## Les pompes à chaleur OenoviaPac Colonne-2C (MHX-4)

### Nouvelle unité extérieure AWHP 4.5 MR (Colis EH616)

N° ITOE0194-fr

15/11/2016

## 1. Compatibilité

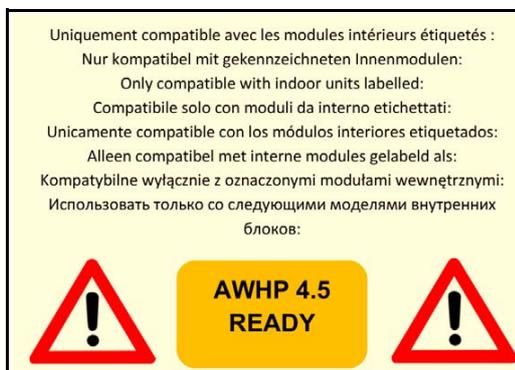
Pour assurer l'optimisation des performances et le bon fonctionnement de la nouvelle unité extérieure **AWHP 4.5 MR** associée au module intérieur **MHX-4/E 4-8 V200**, les modifications suivantes ont été apportées :

- **Module intérieur MHX-4/E 4-8 V200 :**
  - le programme de la carte électronique **EHC-02** passe en version **01.03** (Voir chapitre 2 ci-après). La référence de cette carte est également modifiée.
  - Les modules intérieurs avec cette nouvelle carte comportent l'étiquette ci-dessous "**AWHP 4.5 READY**" :
- **i** Le module intérieur avec étiquette "**AWHP 4.5 READY**" reste compatible et utilisable avec les unités extérieures existantes (AWHP 4 MR – AWHP 6 MR – AWHP 8 MR)

- **Nouvelle unité extérieure AWHP 4.5 MR** (Uniquement pour la France)
  - La nouvelle unité extérieure **AWHP 4.5 MR** comporte l'étiquette «Uniquement compatible avec les modules intérieurs étiquetés "AWHP 4.5 READY" » :

L'unité extérieure **AWHP 4.5 MR** doit impérativement être utilisée avec un module intérieur **MHX-4/E 4-8 V200** comportant l'étiquette "**AWHP 4.5 READY**" présente sur l'emballage.

## 3. Modification de la référence de l'unité extérieure AWHP 4.5 MR

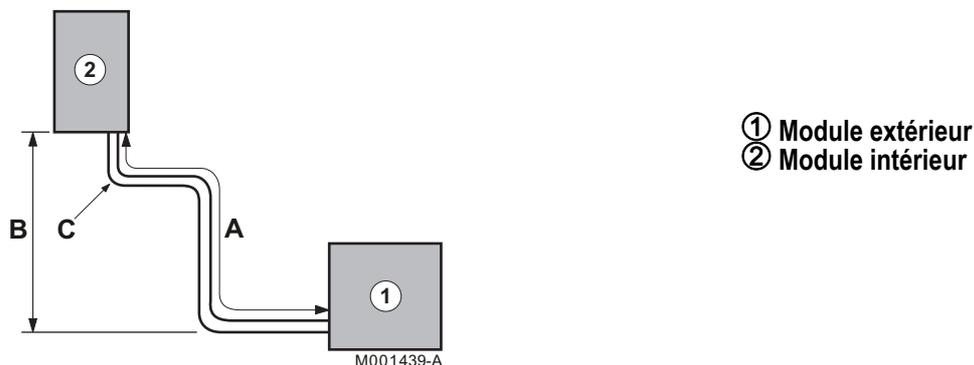
Pour des raisons logistiques, le numéro de colis et la référence de l'unité extérieure **AWHP 4.5 MR** ont été modifiés :

Désignation	Référence	Numéro de colis	Code EAN
Ancienne référence	AWHP 4.5 MR	7651109	EH608	3661238659513
<b>Nouvelle référence</b>	<b>AWHP 4.5 MR</b>	<b>7656794</b>	<b>EH616</b>	<b>3661238665613</b>

## 6. Outil de dépannage non compatible avec l'AWHP 4.5 MR

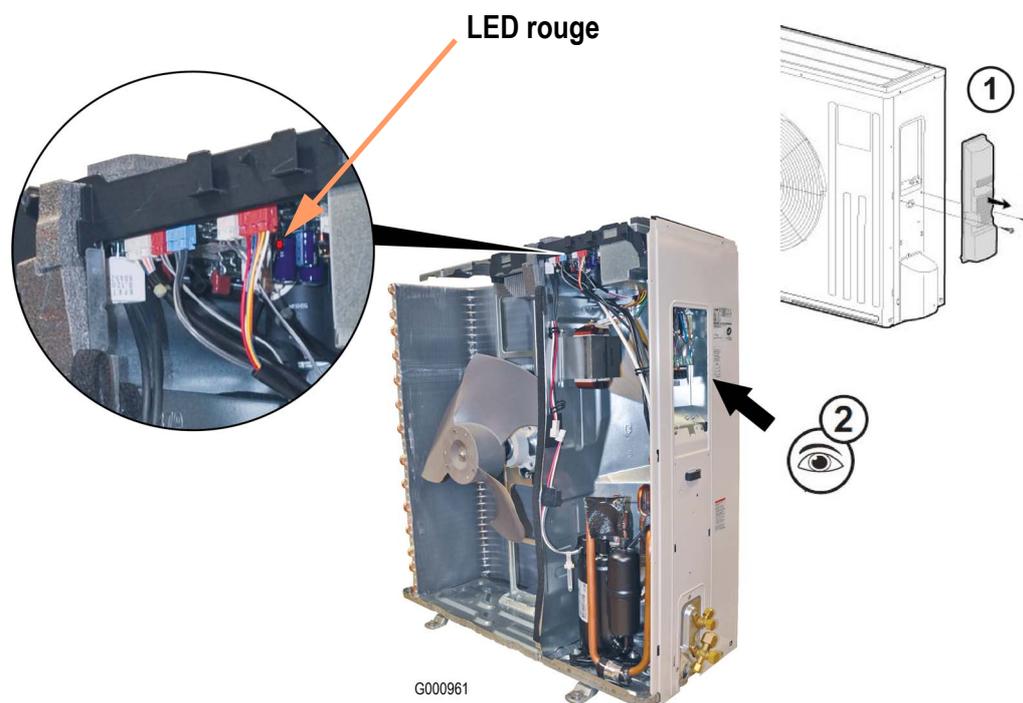
L'outil de dépannage PAC-SK52ST permettant de lire les codes erreurs sur le module extérieur n'est pas compatible avec l'AWHP 4.5 MR.

Les informations données par la carte de ce module extérieur sont indiquées via le clignotement d'une seule led rouge.

1. Retirer le panneau de service (2 vis)
  2. le clignotement est visible par l'ouverture.
- Dans le cas contraire, démonter également le panneau supérieur et le panneau avant de l'unité extérieure, pour visualiser le clignotement de la LED rouge.
